专业协调01：分栋连厅与一层平面

专业协调02：二、三层临空边缘与屋面

专业协调03：门窗统计与结构待办

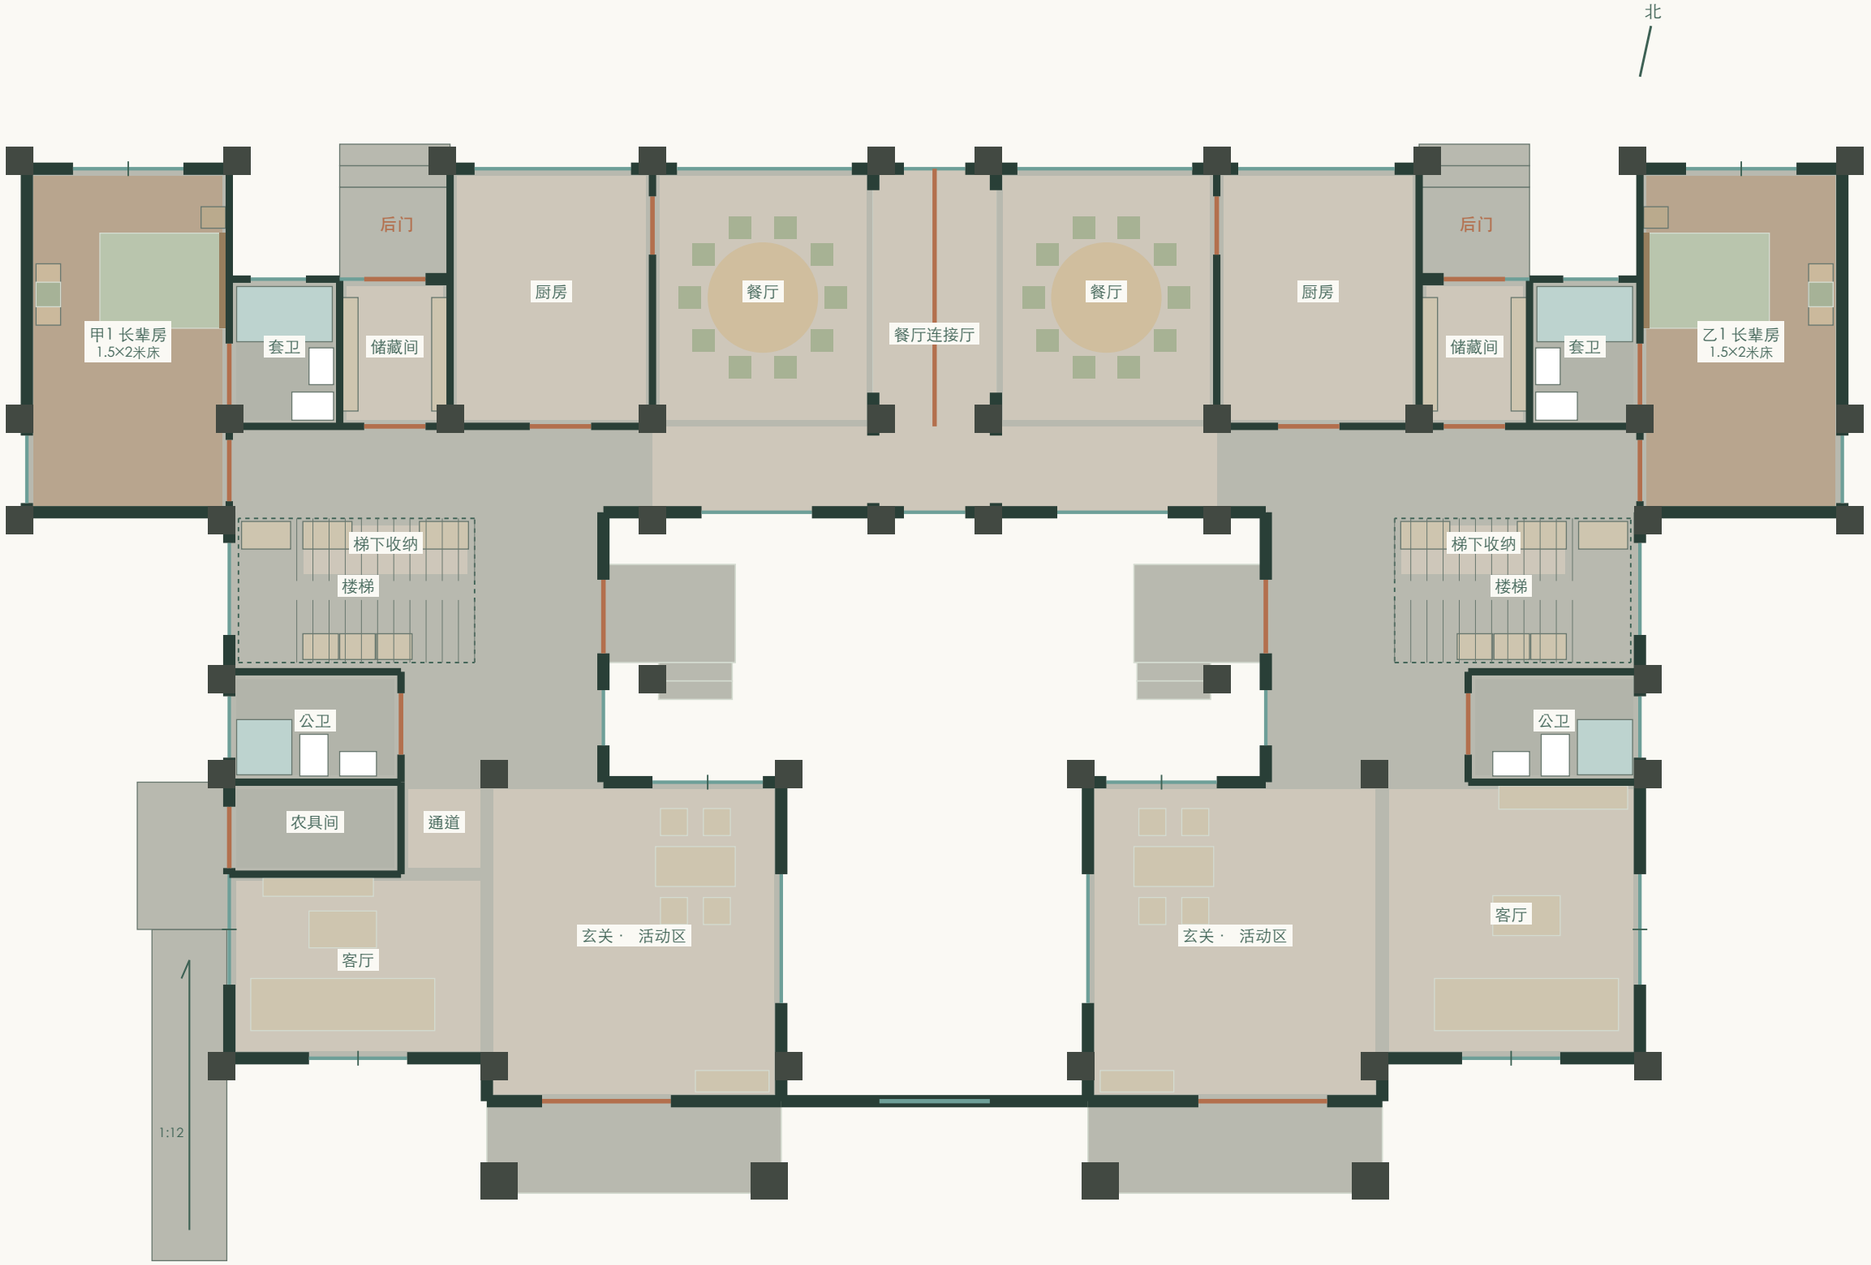
两户各向外移1.00米；单栋不缩放。上层相对墙轴线x=13.80及15.80米，恢复2米间距。

一层保留2.00×5.60米连接厅及20席餐厅；二、三层中间不设楼板，相对端墙错位保留4扇窗。屋檐内侧外挑600毫米，中央余约800毫米开缝。

餐厅隔断线长4.20米，打开时屏风、端部短墙及横挡墙均不留在厅内；原柱保留，支承构造另定。

一层三角标记新增2处1.00米门洞；X侧门改窗；厨房旁空置区改储藏间，外后门位于北界y=14.90米，另设平台与三级台阶。

天井门洞1.20米，门外平台2.15×1.60米，双扇全开后模型余深约1.55米，台阶转向南侧；实际净尺寸按门窗深化复核。非施工图，未定配筋与基础。

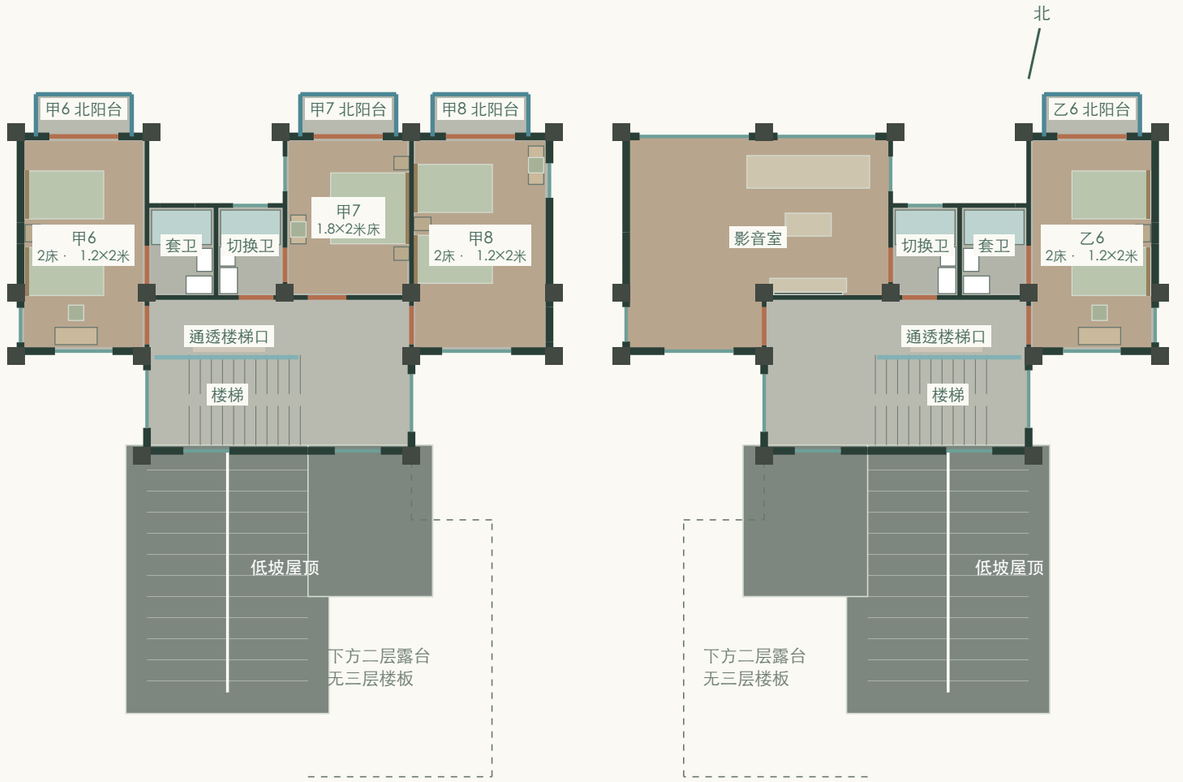
蓝线为保留的露台栏杆；深灰为恢复的走廊墙，青绿为新窗；室内楼板范围保留，北侧增卧室小阳台；内侧主屋顶补600毫米挑檐。

二层：有顶走廊加墙，转折通道补顶，前露台敞开

三层：走廊外墙保留，梯洞边改玻璃栏杆，低坡翼顶延伸

前部露台原8段栏杆保留，北侧卧室阳台各三面围护：0.35米暖灰轻质基座，上部哑光暖灰铜细竖杆与扶手，高度暂按1.20米建模；应复核实际完成面高度、竖杆间距、扶手、基座与边梁锚固。

后排主屋顶前坡约18°，楼梯并入连续坡面，二层卧室上方小顶左右约8°分坡，屋脊及侧檐向南约3°降低；三层前部原露台楼板全部取消，不将坡屋面作为可走露台。

相对内墙新增4扇错位小窗，连接厅前后补2窗。上层2米为墙轴线几何间距；实际净距、采光通风、防火及维护条件须正式核定。

专业协调10：v4挑檐与餐厅界面

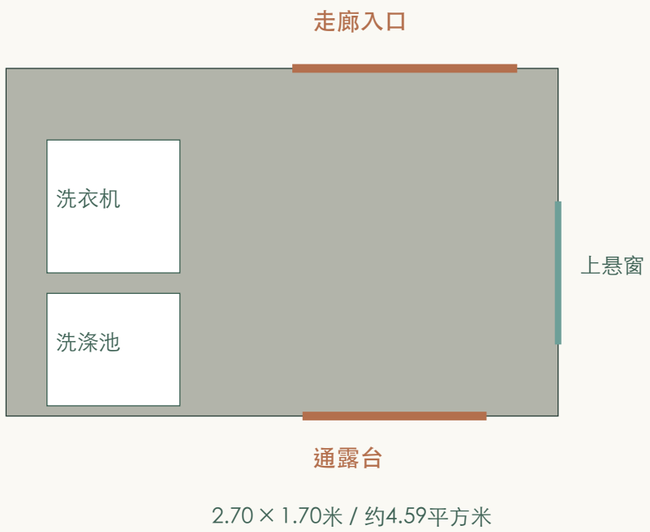
主檐600毫米，低檐550毫米；默认烟陶红；内侧600毫米挑檐分开收边，顶部约800毫米开缝。

主屋面外露边挑出约600毫米；二楼L形低屋面外露边挑出约550毫米。扩大外露檐口，保持原坡面和屋脊高度，采用约60毫米视觉薄檐、深阴影线及外围排水；接上层墙处采用泛水，不将屋面穿入室内。

v4恢复上层2米间距，一层保留2×5.6米连接厅。两户餐厅南侧3.60米轴线范围内的墙和门取消，连通长走廊；西、东端原柱保留；连接厅活动屏风打开时整块移走，取消中线短墙及横挡墙。地面同标高连续铺暖米灰室内砖；厨房界面、外侧玻璃围护保留。

中间仅保留4扇0.90×1.60米磨砂单扇外开窗；甲栋留北侧、乙栋留南侧，窗台0.85米、窗头2.45米，其余4处封实。连接厅前后各补1.00×2.40米整片固定景窗，窗台0.55米、窗头2.95米。南端墙长5.00米、高2.20米，保留1.80米装饰花窗。屋檐落地黑色管线从外观模型移除，实际排水系统仍须正式设计。

挑檐悬挑、檩条、抗风连接、檐沟容量、滴水及屋面层厚度须联合设计。模型中的檐口和柱位只用于方案协调。餐厅墙移除时，上部荷载应由正式设计的梁柱体系承担，不能将移墙后的模型当作承载已获确认。

二层洗衣、一层梯下半开放收纳

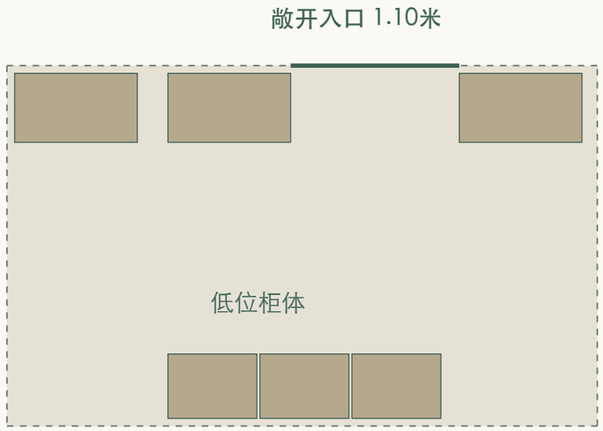
虚线为楼梯投影，入口不设门。

两侧低柜配开放搁架与疏朗木格栅。

洗衣间：每户二层露台北侧约4.59平方米，走廊与露台各一门；设备、门扇和侧窗保留。轻质围护、设备荷载、防水与排水须联合设计。

梯下收纳：取消门与整面封墙，北侧原楼梯隔墙同步取消，中央1.10米入口敞开。低处阶梯式带门柜，高处开放搁架，两侧浅灰橡木格栅轻遮挡；低矮处只放物品，不作站立通道。

卧室北侧门窗：整幅玻璃，同高细框

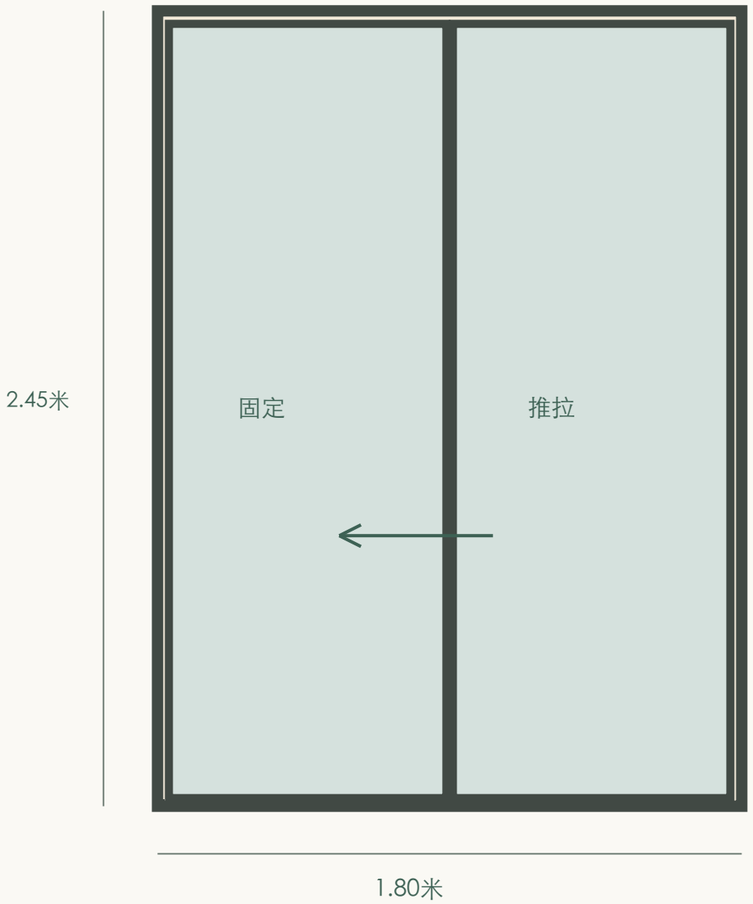
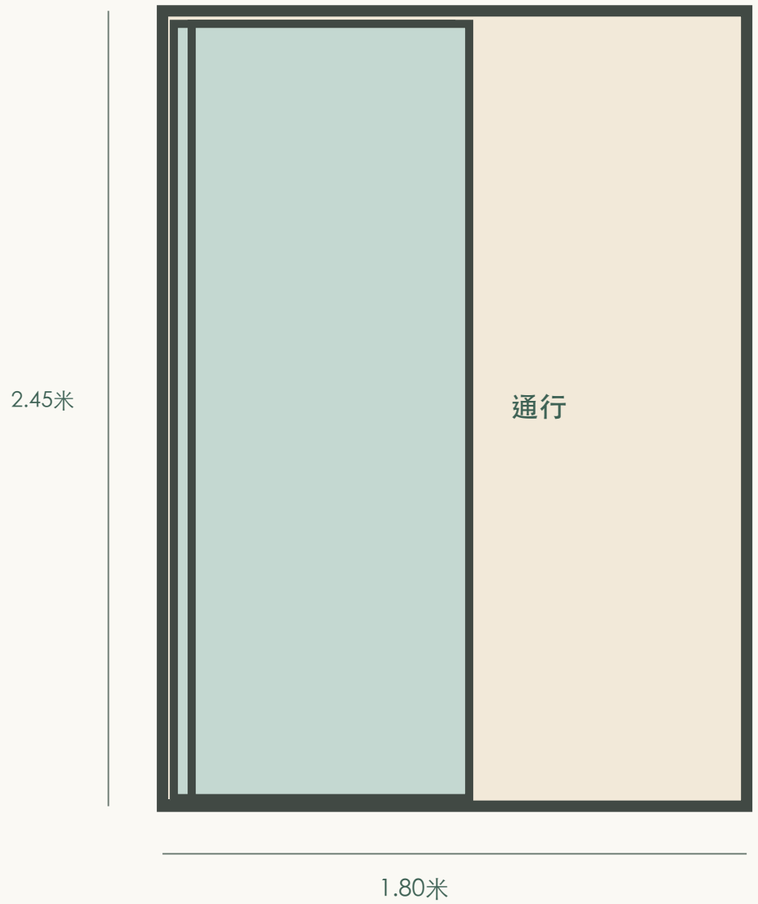
10组统一为1.80×2.45米通高推拉门；靠书桌侧固定，开启侧向其收拢。

闭合 / 两片完整玻璃

开启后 / 约0.82米通行口

设计：整组同高、统一外框，仅留一道中央接缝，玻璃一直延伸至低轨。每间房按书桌位置镜像设置固定侧，推拉不占用室内及1.10米深阳台的门扇回转空间。

采用配套外门系统，实际净开口、安全玻璃、密封、五金、纱门、轨道清洁、门外截水与阳台找坡由门窗深化及施工图共同落实。原洞口位置及宽度保留，不据此认定结构验算已完成。

甲户农具间 2.80 × 1.50米

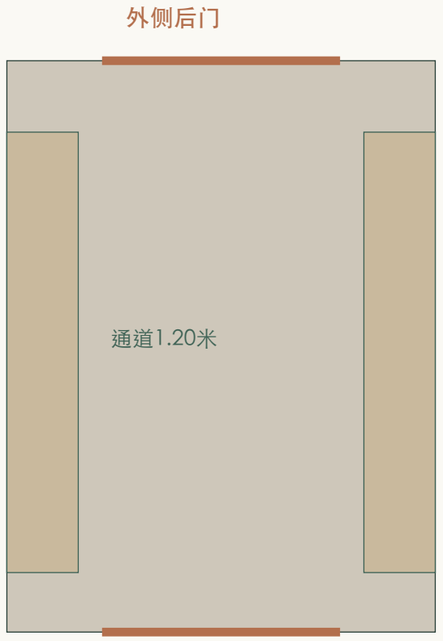
室外直接进出 · 1.00米门洞

只取甲户客厅后部外侧角落，甲户电视移到新增隔墙前；乙户该处恢复客厅，取消农具外门、平台与缓坡。农具从甲户侧院进出。

门外平台1.50×2.40米。推车缓坡净宽1.10米、长5.40米，跨越450毫米高差。

坡度1:12，侧缘设低挡边；场地、排水、防滑及成品净空待深化。

每户储藏间 1.80 × 2.40米

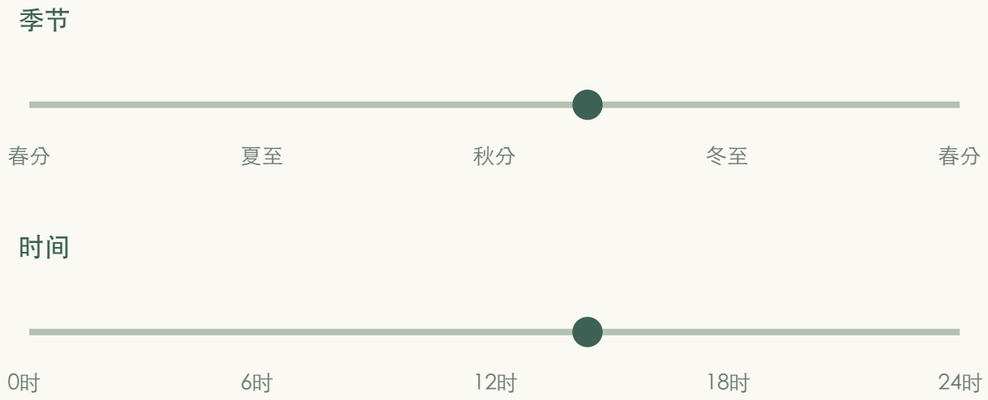
利用厨房旁原空置服务区，保留室内入口，北端新增外后门和高位通风窗；两侧约300毫米深搁架，中间1.20米模型通道。外门后为1.50米深平台与三级150毫米台阶。

连接厅固定景窗

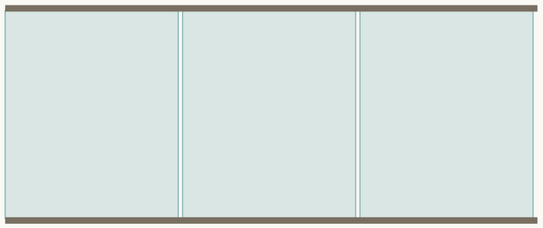
1.00 × 2.40米

连接厅前、后各一片固定玻璃，窗台0.55米、窗头2.95米；细框、无把手，不能点击开启。

三楼影音室：向天井侧南扩为L形

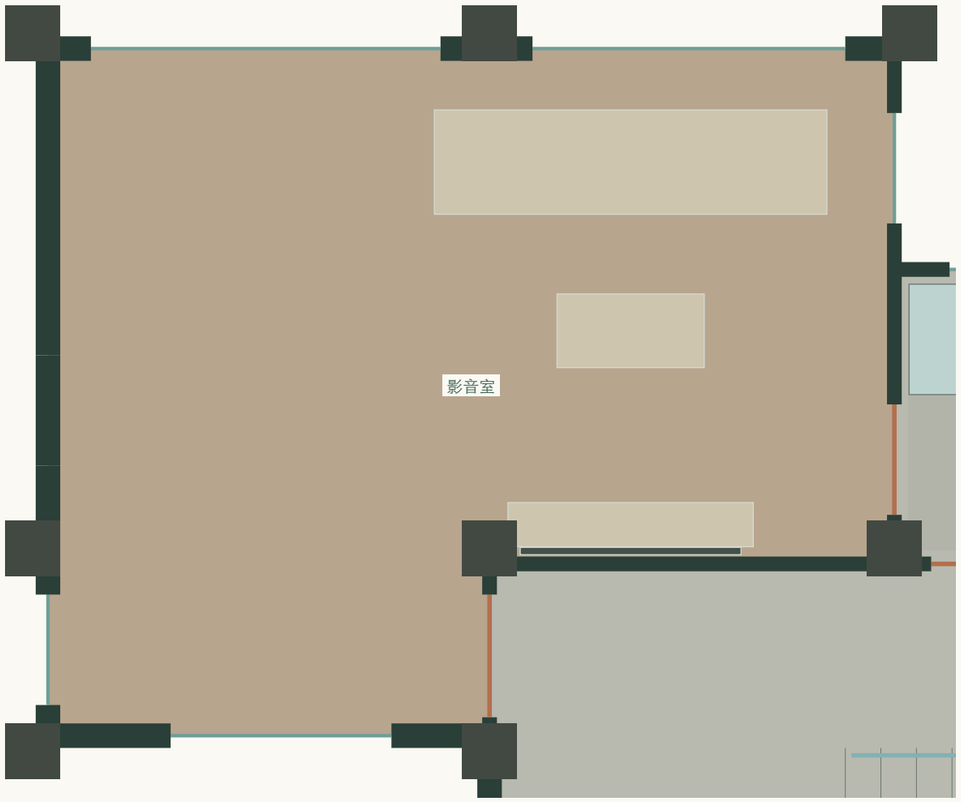
原约28.98平方米，增加约5.04平方米至34.02平方米；沿前排两柱围合，右侧公共走廊保留。

1. 拆旧南墙靠天井约3.60米的一段及原门；两柱之间形成新的南向围护，转角侧墙闭合，影音室保持独立。

2. 南窗恢复原1.80×1.85米分格，窗台1.00米、窗头2.85米；固定主玻璃配0.45米外开窄扇。其余5扇后排南向高窗沿用原分格。

3. 新入口位于转角侧墙，门洞1.00米，向影音室内开，避开楼梯到达及公共卫浴通道。

4. 电视贴右侧保留实墙，沙发与电视对正；原北向四折大窗、可切换卫浴及其双入口保留。

5. 不增楼板，不改屋顶或柱位；扩入部分由原楼板与主屋面覆盖。拆墙性质、梁下净高及新增围护荷载须正式核定。

二层：绿色区域纳入卧室，橙色为新侧门

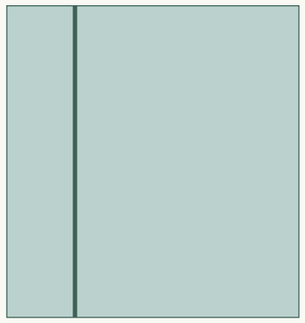
绿色区域每间进深1.40米，来自原有顶走廊尽端；不新增建筑外轮廓。

新侧门洞口暂按1.00×2.35米；南侧铰接，向卧室内开，门口地面平接。门框安装后的实际净宽、柱边收口及五金须正式深化。

甲1／2／6：x=3.30米；乙1／2／6：x=26.30米。

甲4／8：x=10.20米；乙4：x=19.40米。

各新门y=11.28～12.28米；隔墙暂按120毫米。
